美浜発電所 3号機
高浜発電所 1, 2, 3, 4号機
大飯発電所 3, 4号機

火災防護対象ケーブルの系統分離対策に係る設計及び
工事計画（変更）認可申請ならびに保安規定
変更認可申請のコメント回答について

関西電力株式会社

2023年 4月

➤ 基本設計方針見直し後の概念図

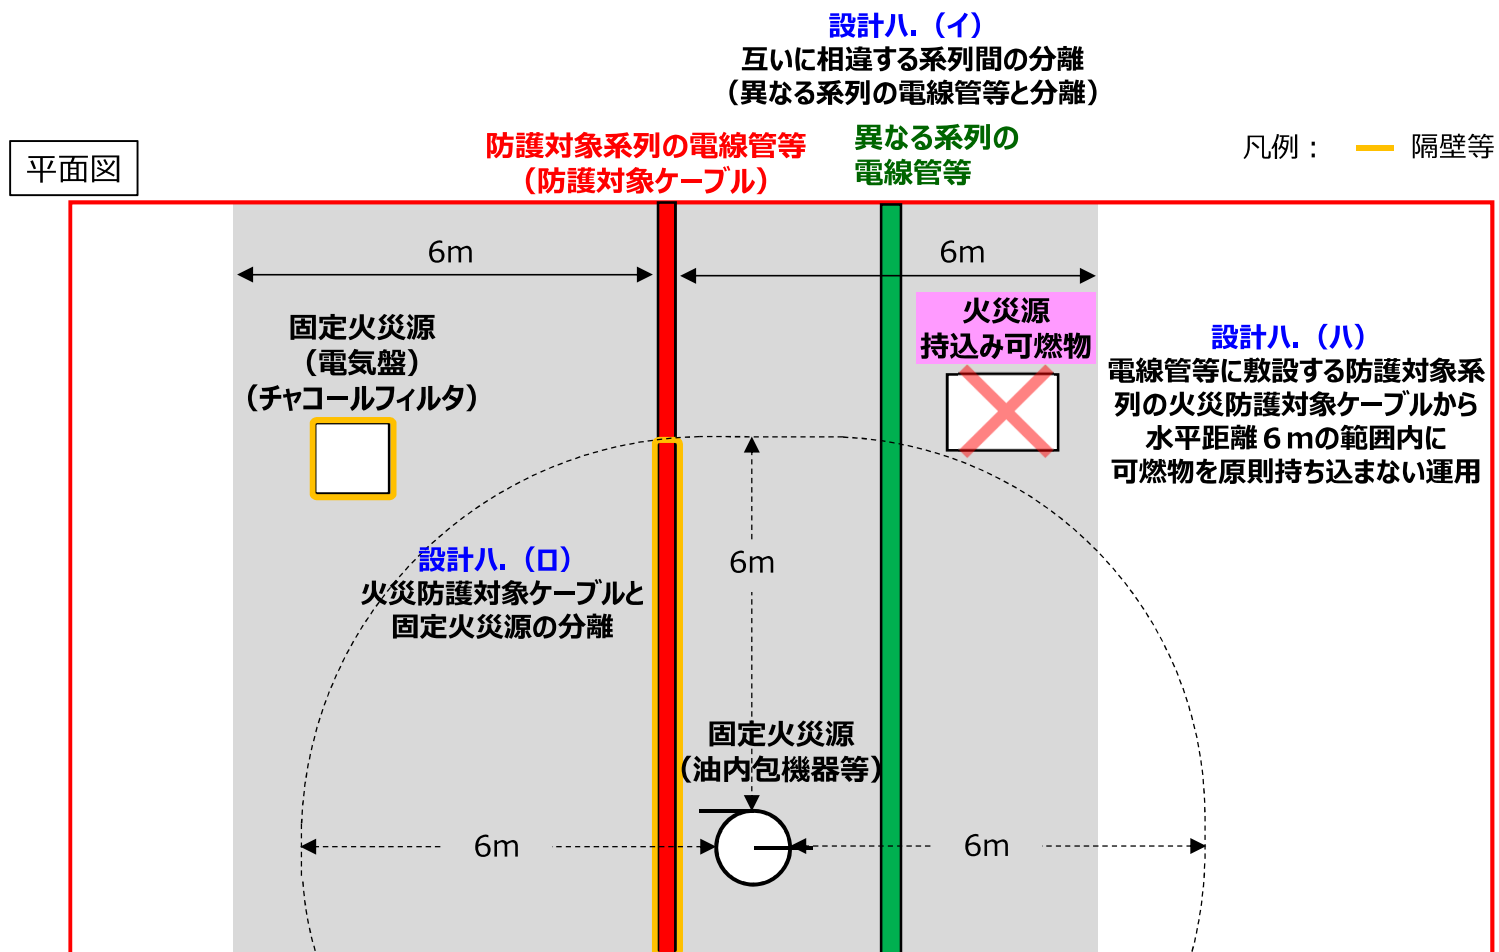
基本設計方針に設計八.として「火災源に対する対策を考慮した系統分離」を追加し、電線管等に敷設する防護対象系列の火災防護対象ケーブルについて、系列間の分離に係る設備対策を設計八.（イ）、固定火災源との分離に係る設備対策を設計八.（ロ）、持込み可燃物に係る運用面の措置を設計八.（ハ）に記載した。

基本設計方針の概念図を以下に示す。

8. 隔壁等の設置パターンと施工方法

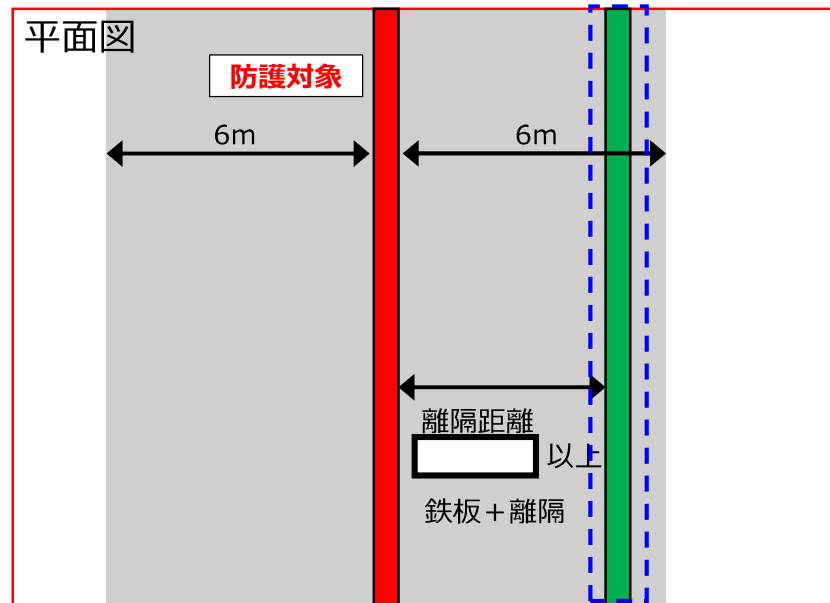
➤ 火災防護対象ケーブルの系統分離対策における隔壁等の設置パターン及び施工方法を以下に整理する。

分離対象の固定火災源※1		隔壁等の設置パターン () は施工方法を示す。		対策イメージ図
		固定火災源に設置	防護対象系列の電線管に設置	
(イ) 防護対象と異なる系列の電線管等		○ (1-②)	—※3	P14
(ロ)-1 電気盤	【盤タイプA】 密閉	○ (1-①又は1-②) ※2	—※3	P15~17
	【盤タイプB】 下向きスリット	○ (1-①又は1-②) ※2	—※3	
	【盤タイプC】 スリット	○ (1-①又は1-②) ※2	—※3	
	【盤タイプD】 計器類/スイッチ類	○ (1-①又は1-②) ※2	—※3	
	【盤タイプE】 メッシュ/パンチングメタル	—	○ (電線管ラッピング)	
(ロ)-2 防護対象と異なる系列のケーブルトレイ		○ (1-①又は1-②) ※2	—※3	P18,19,21
(ロ)-3 油内包機器		—	○ (電線管ラッピング)	P20

➤ 分離対象が防護対象と異なる系列の電線管等の場合（基本設計方針（イ））

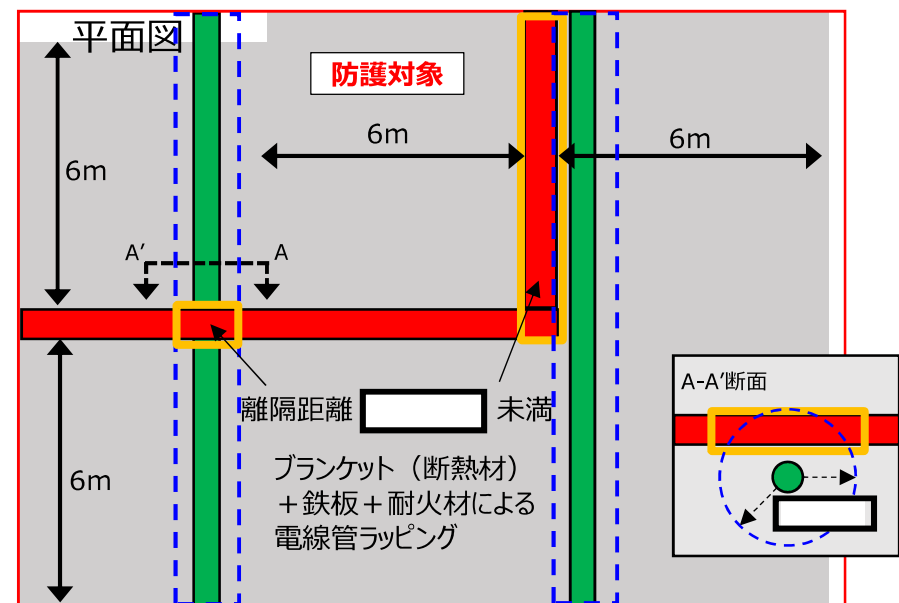
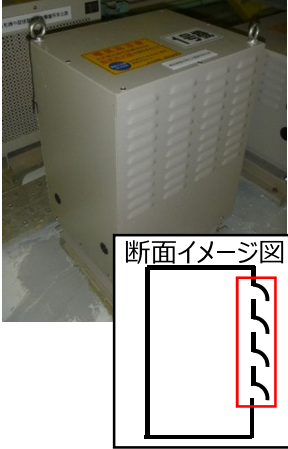
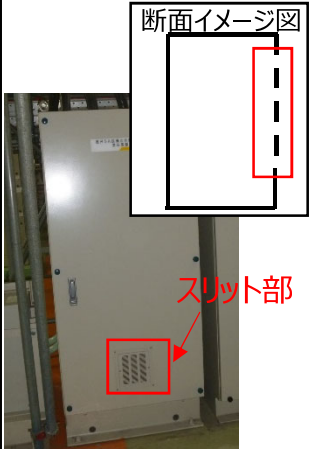
異なる系列の電線管等に離隔距離を考慮した隔壁等を設けるか、それが困難な場合は防護対象系列の電線管等に電線管ラッピングを施工する。

互いに相違する系列間の離隔距離が [] 以上の場合は、防護対象と異なる系列の電線管等の肉厚 ([]) + 離隔 ([]) を1時間の耐火能力を有する隔壁等とする。

互いに相違する系列間の離隔距離が [] 未満の範囲は、防護対象系列の電線管等にブランケット（断熱材） ([]) + 鉄板 ([]) + 耐火材（発泡性耐火被覆 [] ）の電線管ラッピングを施工する。
 電線管ラッピングの施工範囲は、互いに相違する系列間の離隔距離 [] 以上の範囲とする。

➤ 分離対象が電気盤の場合（基本設計方針（口）-1）（2 / 3）

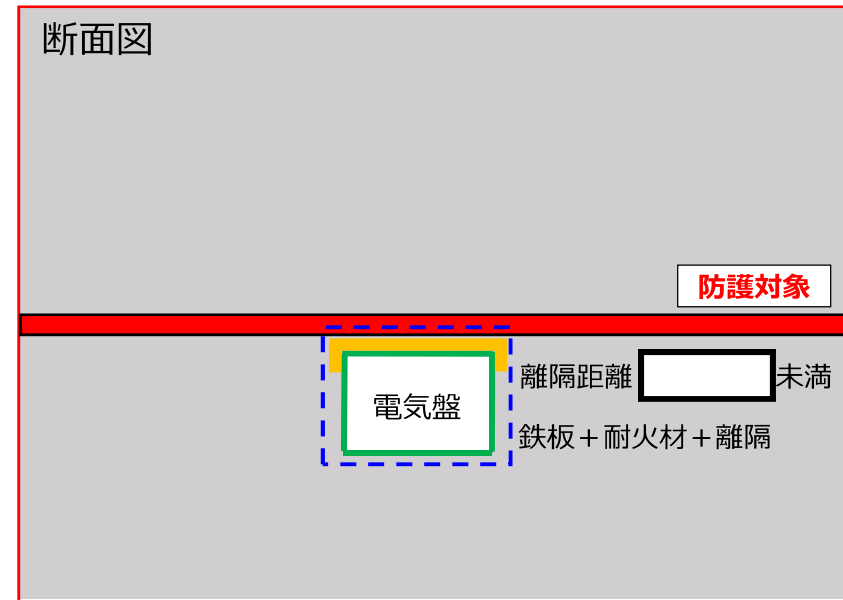
電気盤に離隔距離を考慮した隔壁等を設けるか、それが困難な場合は耐火材を追加した隔壁等を設置する。

- ・防護対象系列の電線管等と電気盤の離隔距離が [] 以上の範囲は、電気盤の電線管側の面の鉄板 ([]) + 離隔 ([]) を1時間の耐火能力を有する隔壁等とする。（設備の配置状況を踏まえ、3時間以上の耐火能力を有する隔壁等を設置する場合あり）

- ・防護対象系列の電線管等と電気盤の離隔距離 [] 未満の範囲は、電気盤の電線管側の面に耐火材を設置し、鉄板 ([]) + 耐火材 (発泡性耐火被覆 []) + 離隔 ([]) を1時間の耐火能力を有する隔壁等とする。（設備の配置状況を踏まえ、3時間以上の耐火能力を有する隔壁等を設置する場合あり）

➤ 分離対象が電気盤の場合（基本設計方針（口）-1）（3 / 3）

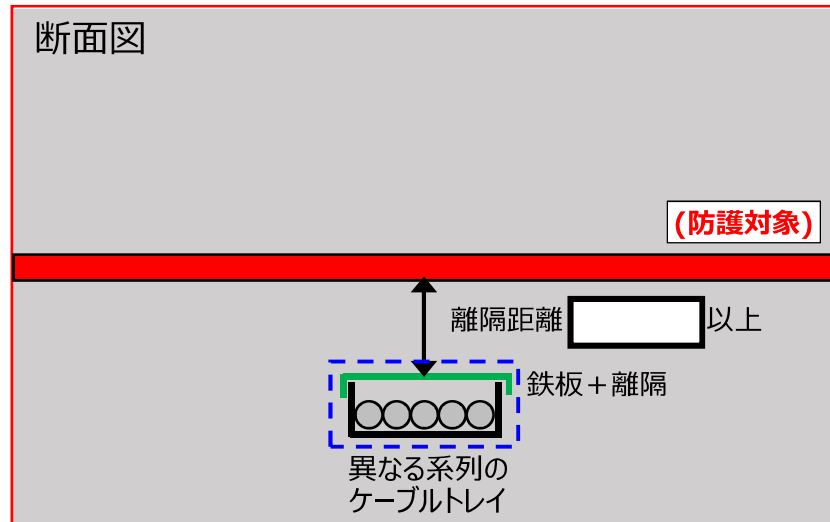
電気盤に隔壁等を設置することが困難な場合は、防護対象系列の電線管等に電線管ラッピングを施工する。

- ・防護対象系列の電線管等に、ブランケット（断熱材）（）+鉄板（）+耐火材（発泡性耐火被覆）の電線管ラッピングを施工する。
- ・電線管ラッピングの施工範囲は、電気盤外周から水平距離6mの範囲とする。

- 分離対象が防護対象と異なる系列のケーブルトレイの場合（基本設計方針（口）-2）（1 / 2）
 ケーブルトレイに離隔距離を考慮した隔壁等を設けるか、それが困難な場合は耐火材を追加した隔壁等を設置する。

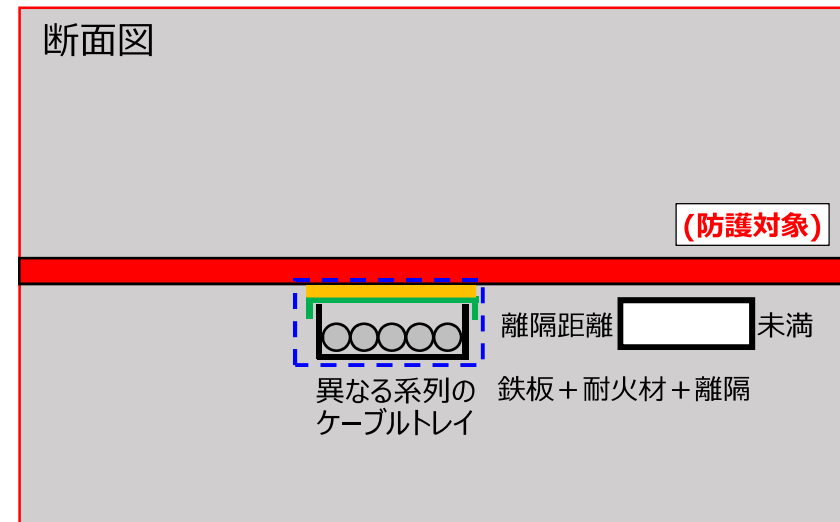
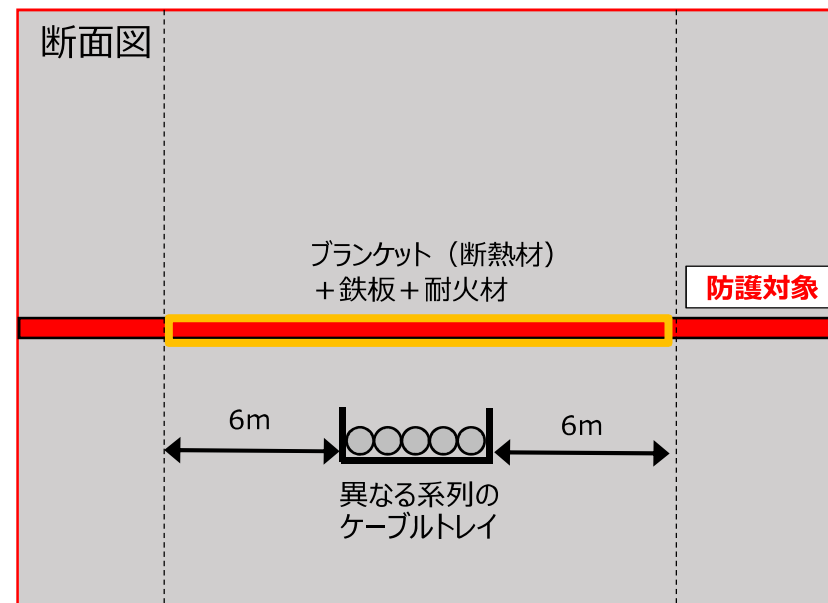
- 防護対象系列の電線管等がケーブルトレイの上部に位置する場合、ケーブルトレイに鉄製の蓋を設置する。
- 防護対象系列の電線管等とケーブルトレイの離隔距離が□以上の範囲は、電線管側のトレイ表面の鉄板(□)+離隔(□)を1時間の耐火能力を有する隔壁等とする。
- 隔壁等の設置範囲は、防護対象系列の電線管等から水平距離6mの範囲とする。

- 防護対象系列の電線管等がケーブルトレイの上部に位置する場合、ケーブルトレイに鉄製の蓋を設置する。
- 防護対象系列の電線管等とケーブルトレイの離隔距離が□未満の範囲は、電線管側のトレイ表面に耐火材を設置し、鉄板(□)+耐火材(発泡性耐火被覆□)+離隔(□)を1時間の耐火能力を有する隔壁等とする。（設備の配置状況を踏まえ、3時間以上の耐火能力を有する隔壁等を設置する場合あり）
- 隔壁等の設置範囲は、防護対象系列の電線管等から水平距離6mの範囲とする。

➤ 分離対象が油内包機器の場合（基本設計方針（口）-3）

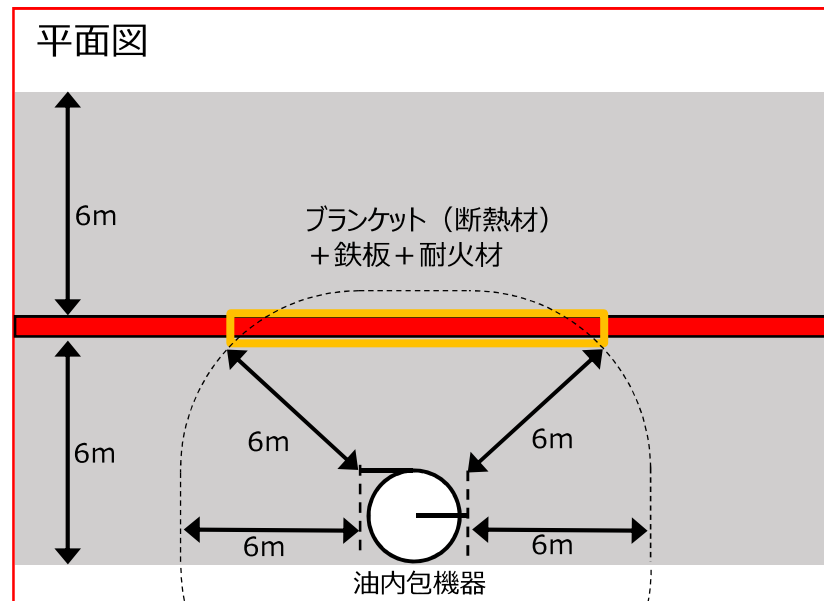
油内包機器は隔壁等の設置が困難なため、防護対象系列の電線管等に電線管ラッピングを施工する。

- ・防護対象系列の電線管等に、ブランケット（断熱材）（）+ 鉄板（）+ 耐火材（発泡性耐火被覆 ）の電線管ラッピングを施工する。
- ・電線管ラッピングの施工範囲は、油内包機器のオイルパン等の油止め外周から水平距離6mの範囲とする。

9. スプリンクラーによる消火を考慮したケーブルトレイ蓋の設置条件について

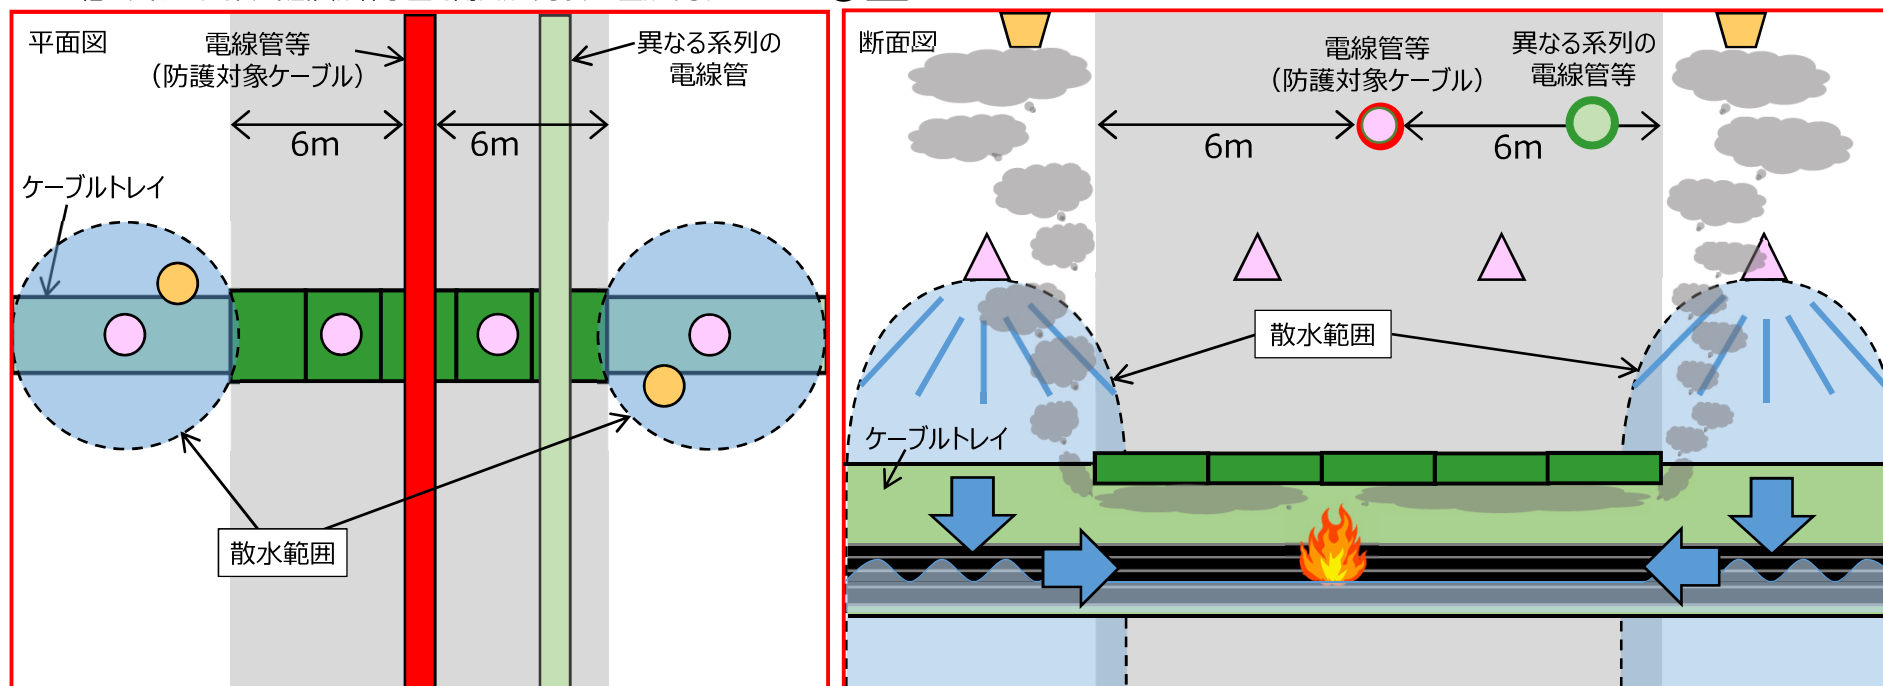
スプリンクラー消火設備を設置しているケーブルトレイに蓋を設置する設計については、ケーブルトレイ内部の火災感知・自動消火に支障が出ないよう、以下の条件を満足する場合のみ適用する方針とする。なお、すべての条件を満足しない場合は、防護対象系列の電線管等に隔壁を設置する。

- 火災区画内において、防護対象系列の電線管等から水平距離6mの範囲外で、ケーブルトレイの蓋を設置する必要がある開口部からスプリンクラー消火水をトレイ内に散水可能な設備配置となっていること。
- 火災発生時にケーブルトレイの蓋を設置しない開口部から漏れ出る煙及び熱をスプリンクラー用の火災感知器によって感知可能であること。また、開口部から流れ込む消火水により蓋を設置している範囲が浸水する構造であること。
(ケーブルトレイの構造（ソリッド型※のみ適用）、傾斜、火災感知器の配置等を考慮する)
- 火災区画全域を消火範囲とする全域ハロン消火設備を設置している区画については上記配慮は不要とする。

11. 可燃物の運用管理について（1 / 2）

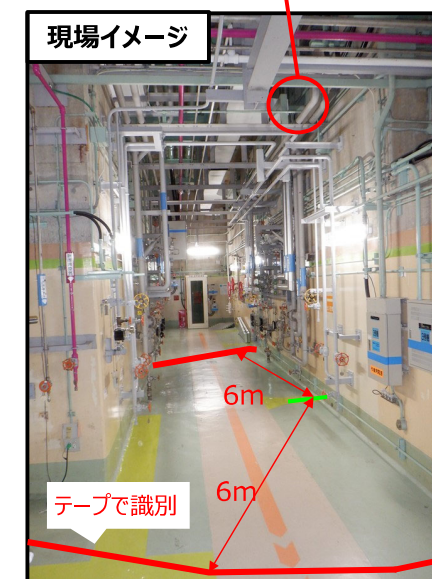
- 火災源に対する対策を考慮した系統分離を行う場合、下記パターンのいずれかを選択し、可燃物の持ち込み管理を実施。
- 水平距離6mの範囲が多い火災区画については、当該火災区画全体を可燃物保管禁止エリアに設定し、可燃物を原則持ち込まない運用管理を実施する。（パターン1）
- 水平距離6mの範囲が比較的少ない火災区画については、現場において水平距離6mの範囲をテープ等で識別し、その範囲内に可燃物を原則持ち込まない運用管理を実施する。（パターン2）

- 区画：（電動補助給水ポンプエリア）
区画全体に可燃物を原則持ち込まない運用

- 区画：（補助建屋サンプ及び通路エリア）
水平距離6mの範囲内に原則可燃物を持ち込まない運用
